06-099.174
"APARATO CONTADOR PARA MOTOCICLETA"
HONDA MOTOR CO., LTD.

ASUNTO	Radicación	06-099174
	Trámite	002
	Evento	001
	Actuación	430
	Oficio	2526
	Folios	005

Título de la solicitud: "Aparato contador para motocicleta".

FIG. 4C

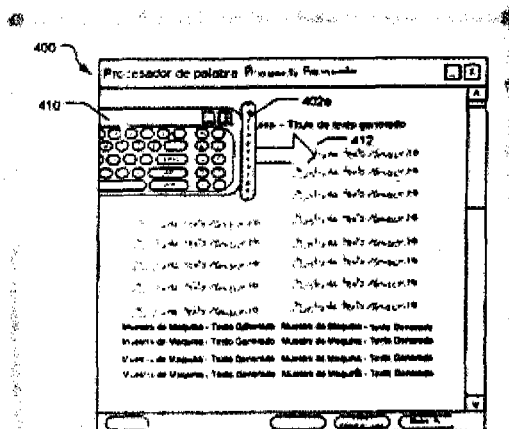
- 1.- Mediante Formulario Único de Solicitud de Patente presentado ante su despacho el 2 de octubre de 2006, fue solicitado el registro de la patente de invención citada en la referencia.
- 2.- La mencionada solicitud fue publicada en la Gaceta de Propiedad Industrial No 584 de 31 de diciembre de 2007, página 539, en la cual se señaló de forma incorrecta el siguiente arte final:

Debiendo ser

- 3.- Teniendo en cuenta lo anterior, respetuosamente solicito a su Despacho se sirva modificar la base de datos que administra la Superintendencia, y sea corregida la mencionada publicación.

Figura 1 del documento D1 US 4515405

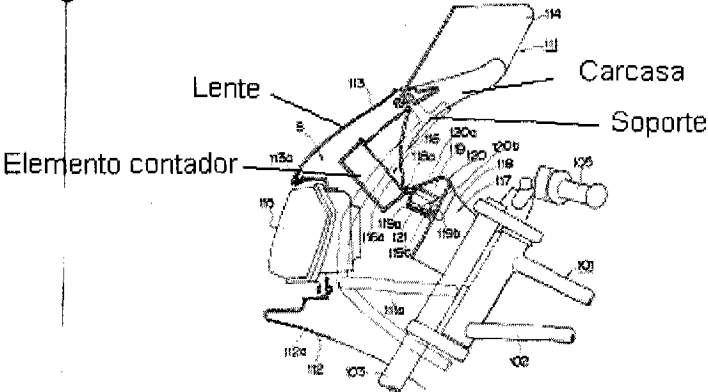
D1 enseña un dispositivo de medida de viaje para una motocicleta, que comprende un elemento contador que tiene una carcasa y un soporte integrados al elemento contador. D1 enseña que dichos elementos se encuentran bajo una misma lente.

Ver del documento D1: El resumen y la figura 8, en los folios 157-158.

4.1.3. Al comparar elemento por elemento de la invención, tal como está definida en la reivindicación independiente 1, con las enseñanzas del documento **D1**, se observa que todas las características técnicas esenciales de dicha reivindicación fueron anticipadas por el documento **D1**. Por lo tanto, la reivindicación 1, tal y como está reivindicada, y sus dependientes, podrían verse afectadas por falta de novedad.
